Comune di Palù del Fersina Gamoa' va Palai En Bersntol

VARIANTE GENERALE 2021

CONTRODEDUZIONI

al verbale della conferenza di pianificazione
provinciale n. 01/2023 d.d. 20 dicembre 2022

PEM 145: loc. Vrottn

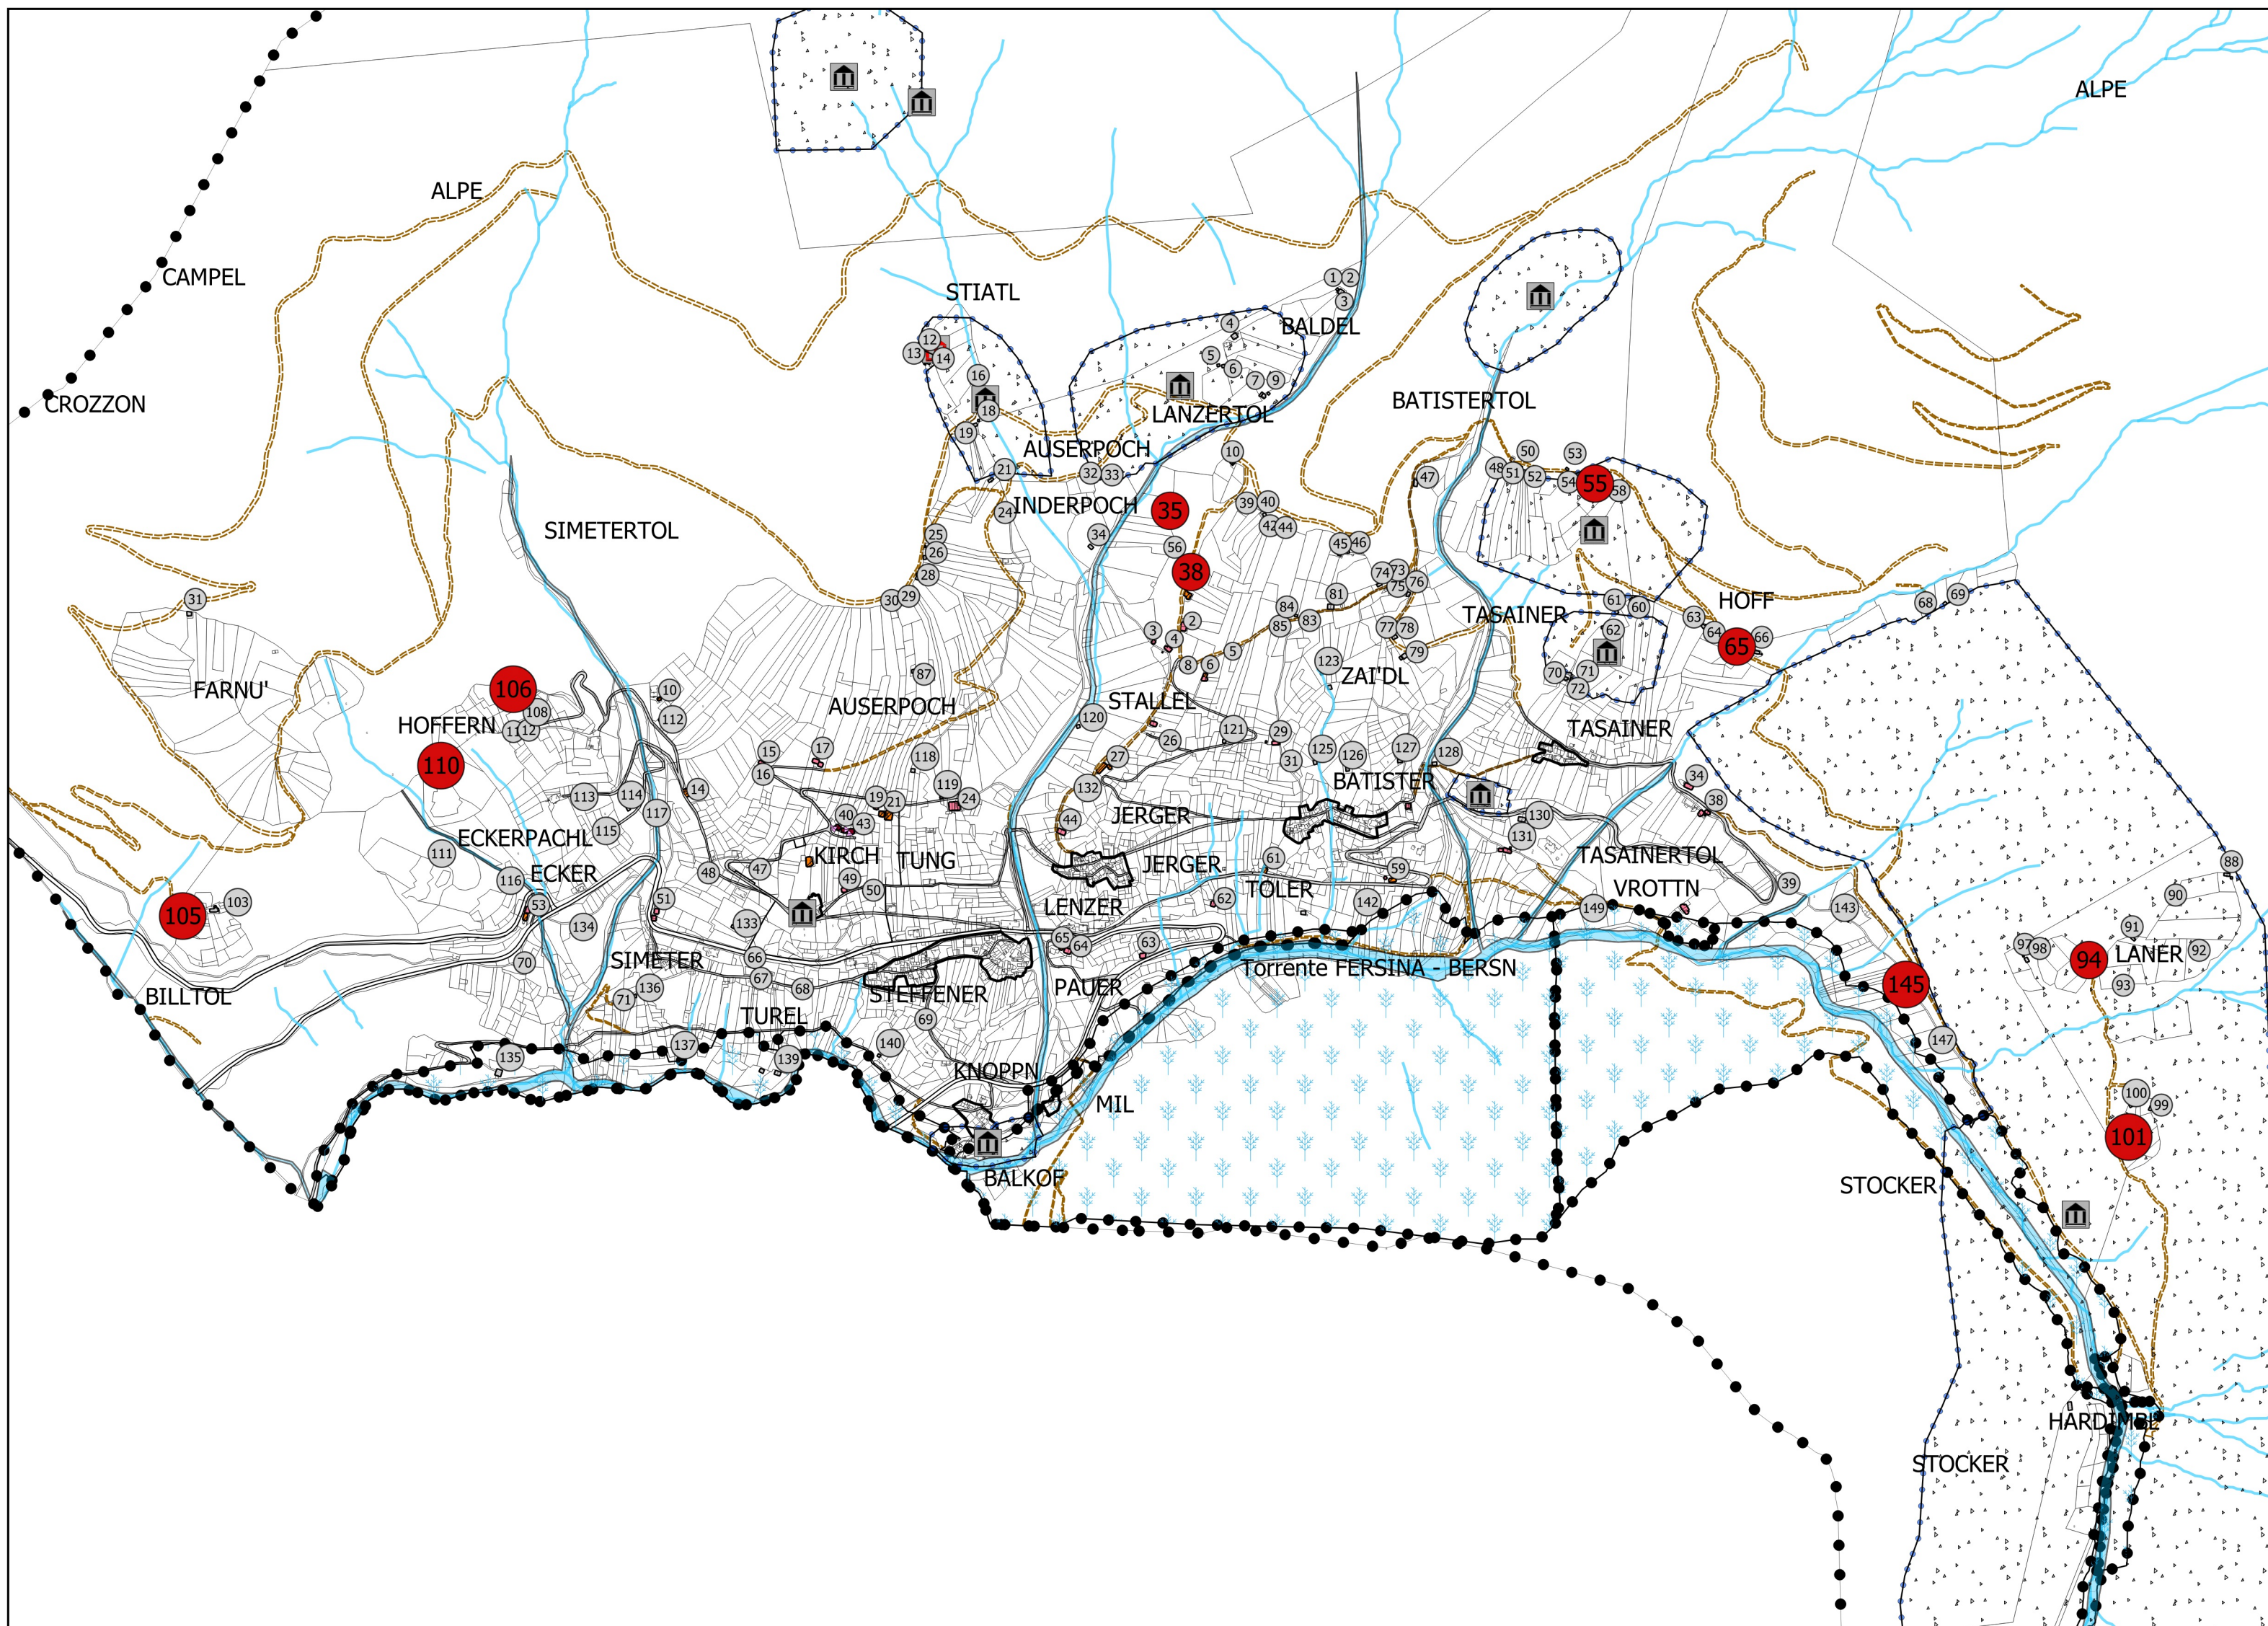
Si precisa che la variante 564/1 non risulta ammissibile in quanto il manufatto di cui alla nuova scheda 148 risulta privo del necessari requisito di individuazione catastale.

La possibilità di ricostruzione proposta dalla Variante rientra nella logica di ricomposizione paesaggistica dell'areale posto sul versante vallivo in destra orografica del torrente Fersina caratterizzato da ampie zone a pascolo alternate a macchie boscate al fine ulteriore di favorire il mantenimento delle aree prative in una zona particolarmente frequentata posta situata lungo il percorso escursionistico per il Rifugio Erdemolo ed il sito archeologico della miniera di Erdemolo.

Area di tutela ambientale PRG variante

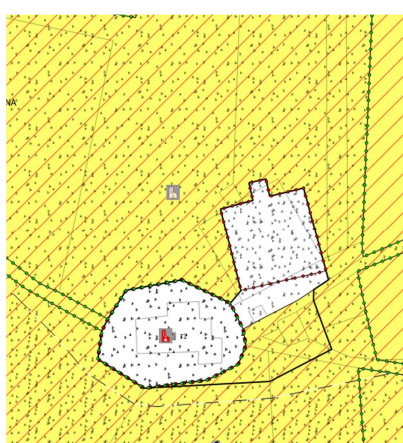
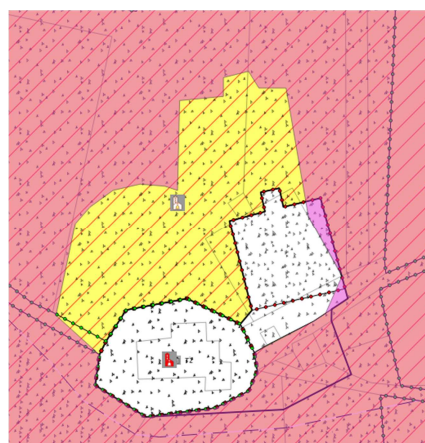
La ri-perimetrazione dell'area limitrofa al centro storico di Santa Maddalena è introdotta in relazione alla evidente traslazione impropria tra mappa catastale/PRG in vigore e aree di tutela ambientale del PTC. In questo caso si è riscontrato che la rappresentazione anomala dell'area di tutela deriva dalla errata rappresentazione del PTC, pertanto, ai fini di evitare l'esclusione dall'area di tutela di zone esterne al cimitero e alla chiesa di Santa Maddalena è stata rettificata la perimetrazione in coerenza con il PRG, anche tenuto conto delle disposizioni di cui all'art. 11 del PUP.
